Riassetto della Rete Elettrica AT nell'area metropolitana di Roma Quadrante Sud-Ovest

Integrazioni allo Studio di Impatto Ambientale

Il presente documento è stato redatto per fornire le integrazioni richieste dalla Regione Lazio allo Studio di Impatto Ambientale relativo al Riassetto della Rete Elettrica AT nell'area metropolitana di Roma – Quadrante Sud-Ovest nell'ambito della relativa procedura di VIA e pervenute con nota n. 276858 del 23/06/2011.

Figura 2: Tipico posa cavo terrestre su sede stradale

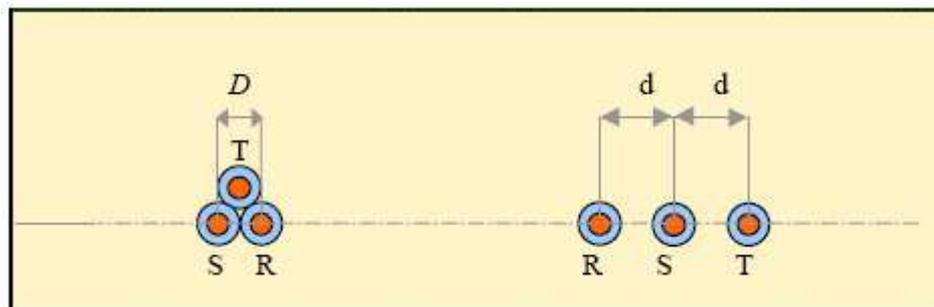
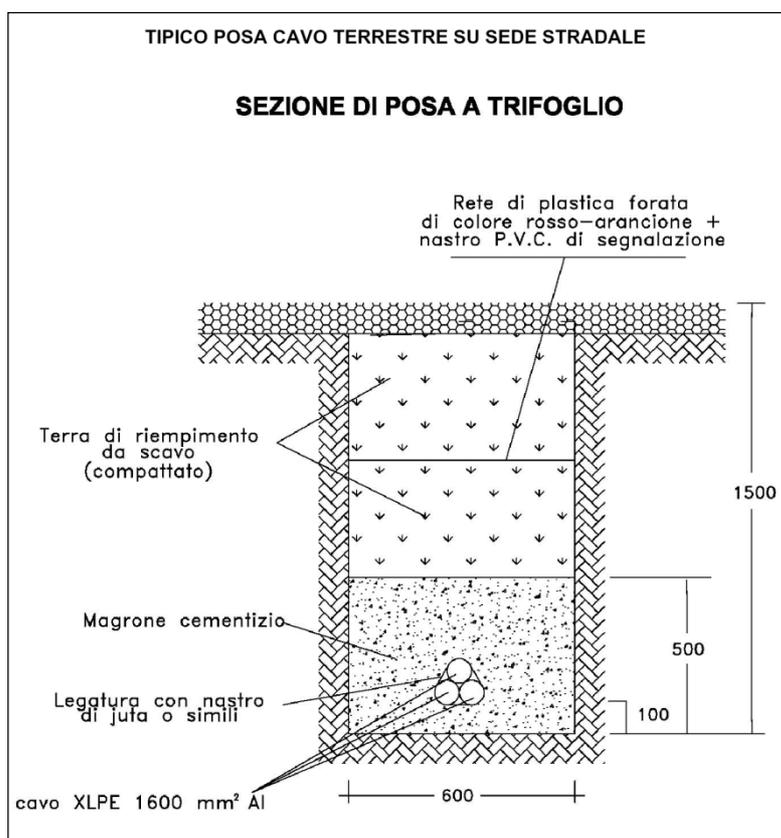
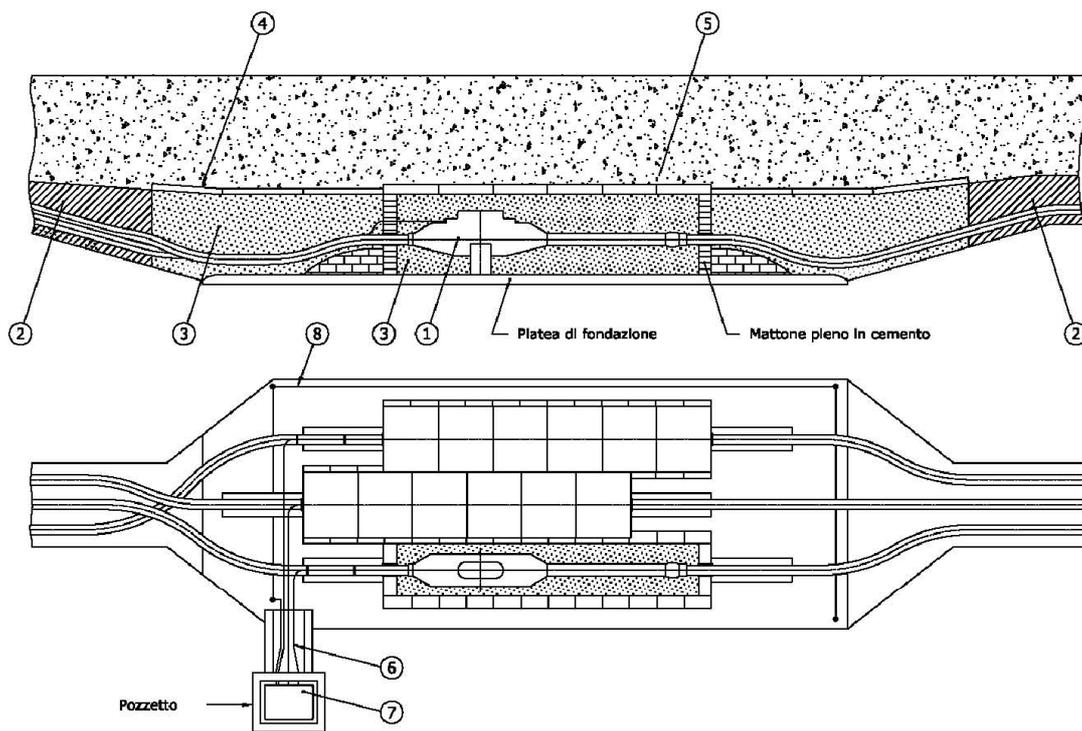
8b. In riferimento alla nuova linea in cavo interrato 150 kV "CP Fiera di Roma-SE Ponte Galeria", manca ogni riferimento alle quote di scavo previste per la posa in opera della nuova linea elettrica.

Sull'argomento si fa riferimento alla documentazione di progetto relativo al nuovi collegamento in cavo interrato 150 kV "CP Fiera di Roma - SE Ponte Galeria". Per quanto riguarda le modalità di posa dei cavi si riporta di seguito il par. 6.2 della "RELAZIONE TECNICA ILLUSTRATIVA" doc. n. RV0584QSWBER00037_00. In particolare:

"I cavi saranno interrati ed installati normalmente in una trincea della profondità di 1,5 m, con disposizione delle fasi che potrà essere a trifoglio o in piano, come rappresentato nella figura seguente:

“I disegni allegati riportano la sezione tipica di scavo e di posa (viene rappresentata la sola configurazione a trifoglio), le dimensioni di massima delle buche giunti e le modalità tipiche per l'esecuzione degli attraversamenti.”

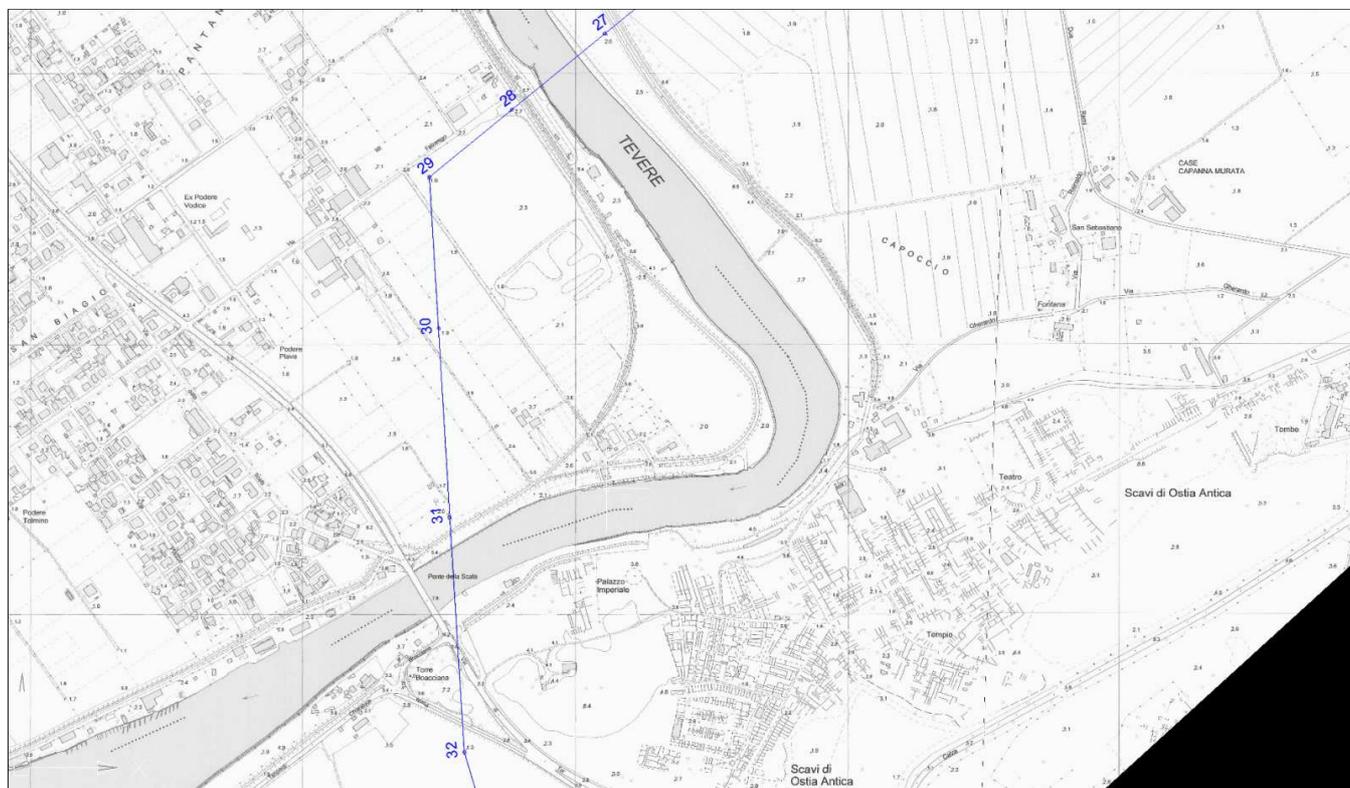
8c. In riferimento al potenziamento dell'attuale direttrice 150 kV "Lido-SE Ponte Galeria-Vitinia-Tor di Valle", tratto Isola Sacra, il quadrante centro meridionale dell'Isola Sacra è interessato dalla realizzazione di un nuovo elettrodotto aereo 150 kV e dalla demolizione del tratto esistente dal sostegno 16 al sostegno 34: fornire una base documentaria e valutare percorso meno invasivo.

Si precisa che il potenziamento della direttrice 150 kV "Lido-SE Ponte Galeria-Vitinia-Tor di Valle" nel tratto Isola Sacra, nel Comune di Fiumicino, avverrà con l'impiego di un conduttore ad alta capacità di trasporto in sostituzione di quello in opera, utilizzando i sostegni della linea esistente. Per tale motivo si ritiene che tale tipologia di intervento per l'area in esame risulti il meno invasivo possibile.

Si vedano a tal proposito le Corografie scala 1:5.000 DE0584QSWBER00050_00 e DE0584QSWBER00050_01 ver. 02 e la Figura 4. Come da legenda, i tratti di linea in blu sono relativi al tracciato dell'esistente elettrodotto aereo 150 KV da mantenere e potenziare mediante la sola sostituzione del conduttore.
